Beantwoording technische vragen de heer Kouwen (Volkspartij) over het verbreed Gemeentelijk Rioleringsplan (vGRP)

Figuur 10: Lastenpatroon en inkomsten voor de gemeente Steenberg in scenario 2.

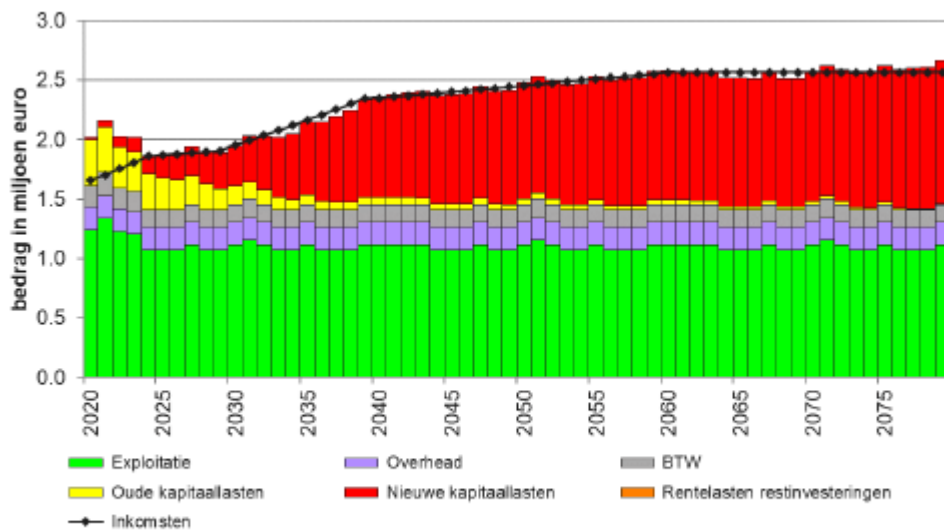
In scenario 2 wordt gesproken over 2.5% verhoging voor de jaren 2021,22,23 en 24. dit is buiten de inflatie, waar is deze 2.5% precies voor bedoeld? ik kon deze reden niet echt uit het voorstel halen. (oa bladzijde 48 van het GRP)

In dit vGRP is gekozen om een doorkijk van de kosten voor 60 jaar te hanteren. Dit is een normale periode om rioleringsplannen op te baseren, omdat de levensduur van ons stelsel gemiddeld genomen 60 jaar is. In het vorige plan is een doorkijk van 20 jaar gehanteerd. Het hanteren van de doorkijk van 60 jaar komen ook vervangingsprojecten in beeld die eerder niet in beeld waren. Dit veroorzaakt nu een kosten stijging van 2,5% en wordt 'gespaard'. Hiermee wordt voorkomen we grote kostenstijgingen in de toekomst.

Onderstaand is figuur 10 (pagina 45 van het GRP). Zoals in de figuur is te zien overstijgen de kosten tijdens de planperiode de baten. Dit wordt opgevangen door het positieve saldo van de voorziening te benutten (figuur 12 op pagina 46 in het GRP), desondanks is er een stijging van 2,5% benodigd (exclusief inflatie) om ook op langere termijn kostendekkend te blijven.
